Projeto de Sistemas Mecatrônicos I

Avaliação – Etapa 3

Grupo I – Zitron

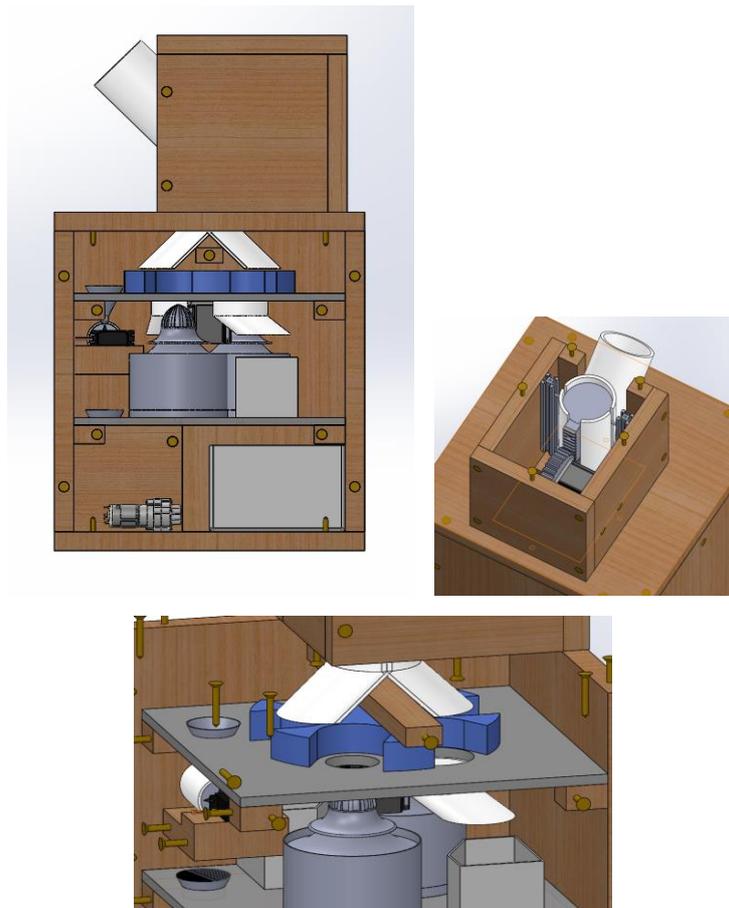
- Desenho parcialmente detalhado. Faltam detalhes dos elementos de fixação.

- **Especificar guia para movimentação do tubo com limões.**

Ainda tenho dúvida com relação à movimentação do tubo apoiado somente sobre as peças em madeira/MDF. Acho que a força necessária para espremer o limão e o giro do espremedor podem fazer com que o tubo saia da posição.

O tubo se desloca deslizando por seus apoios, eles cumprem o papel de determinar sua trajetória. Essa decisão foi tomada já que o atrito entre o tubo e seus suportes é pequeno perto da força necessária para espremer os limões.

Grupo II – Adrinks

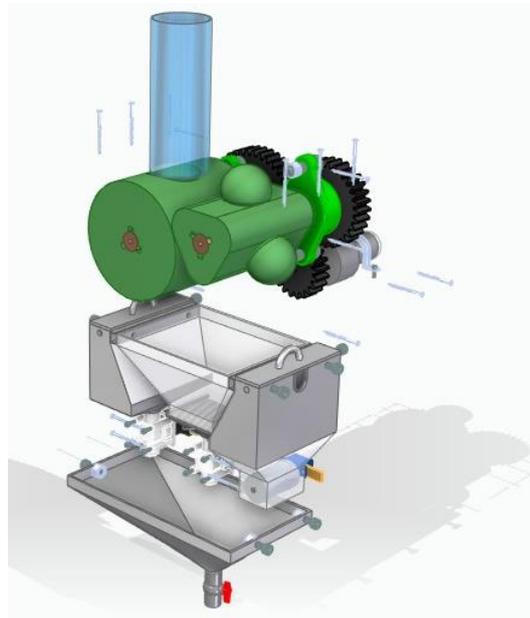
- “A extração do suco será feita por dois espremedores acoplados a motores brushless que serão movidos verticalmente pela sua própria rotação”. Como?

Resposta: Essa movimentação é permitida por um mecanismo que projetamos para reduzir o número de motores. **Ainda fiquei com a dúvida. Como?**

Grupo III – (SkZ) Suko Zone

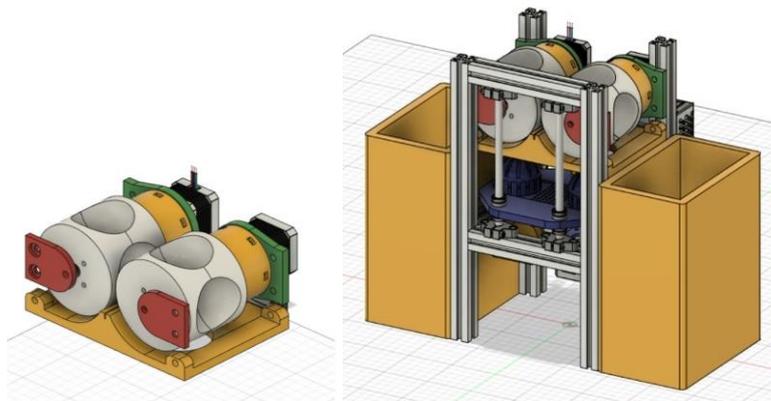
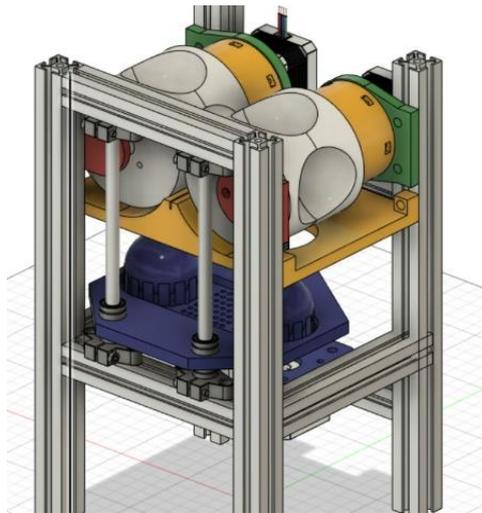
- Desenho detalhado. OK.
- Acrescentar mancal na parte da frente dos eixos das peças do espremedor (em verde).
- Haverá uma tampa frontal?

Grupo IV – LIMONADER

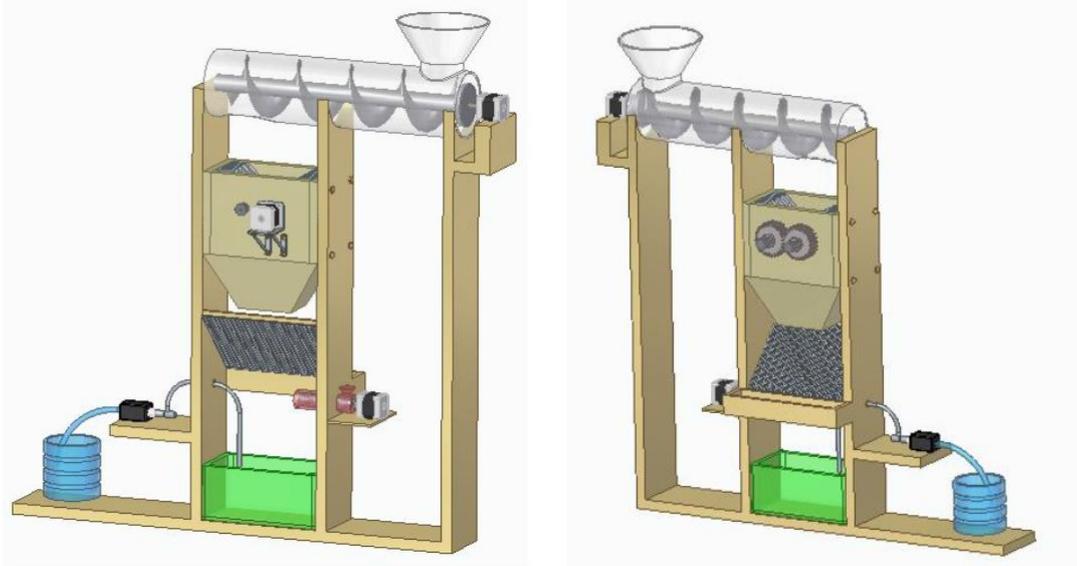
- Desenho parcialmente detalhado. Faltam detalhes dos compartimentos de água e açúcar, motores, bombas.
- Como o limão já espremido será descartado? **OK. Caixas laterais. Ou estas caixas são os comportamentos mencionados acima.**
- **Supõe-se que as partes dos limões vão permanecer nos discos após serem espremidos. E não no espremedor.**

Grupo VI –

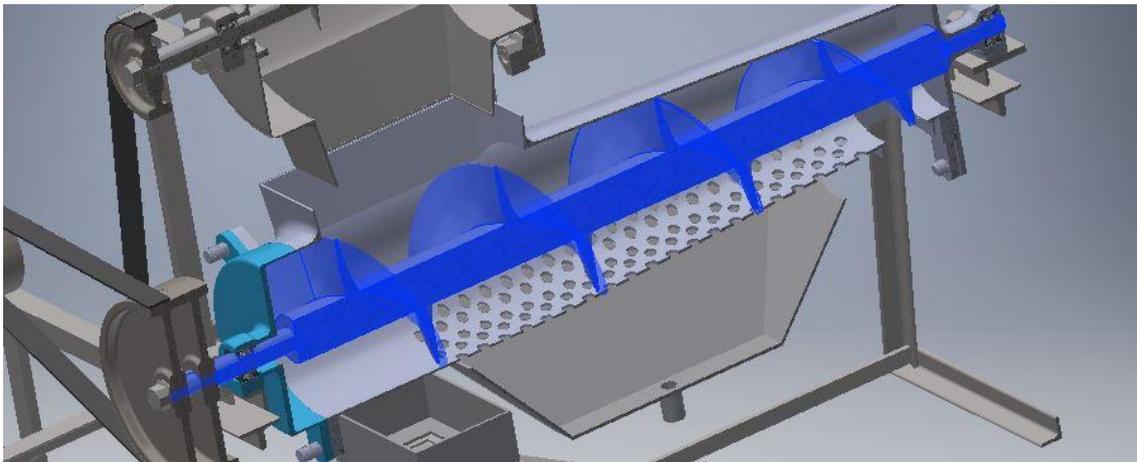
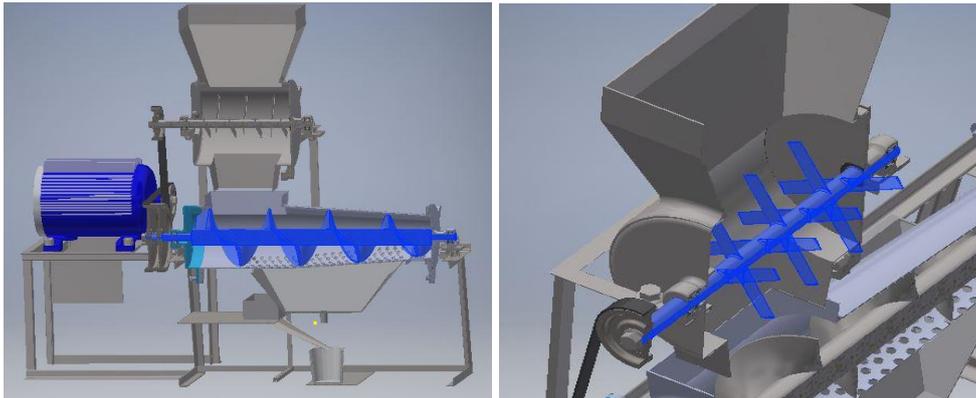
- Desenho parcialmente detalhado. Faltam detalhes do compartimento de água, fixações de alguns componentes.
- Acrescentar mancal na parte da frente dos eixos do triturador.
- O seletor de limões parece ser muito grande.

Grupo VII –

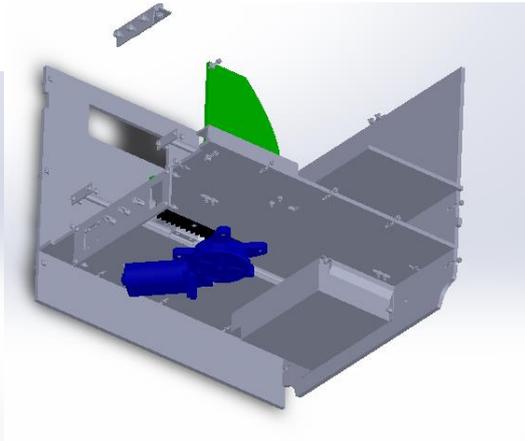
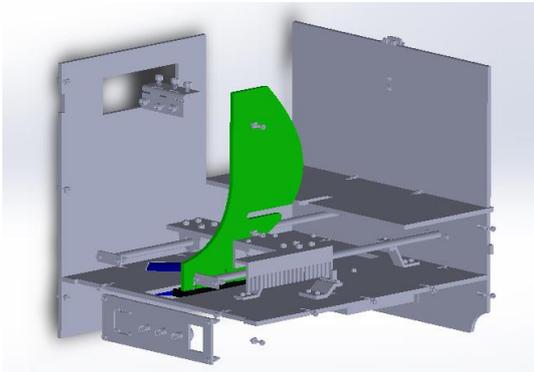
- Desenho parcialmente detalhado. Faltam detalhes dos compartimentos de água e açúcar, motores, bombas.

- Faltou especificar dimensão do sistema. Parece ser algo grande. O motor é grande mesmo? **Pelo desenho, 170 mm de raio.**

- Como cada componente será fabricado?

- “Sistema de rosca sem fim: fuso cônico, confeccionado por impressão 3D”. Qual o tamanho? É possível de se fabricar? **Pelo desenho, 150 mm de raio e 600 mm de comprimento.**
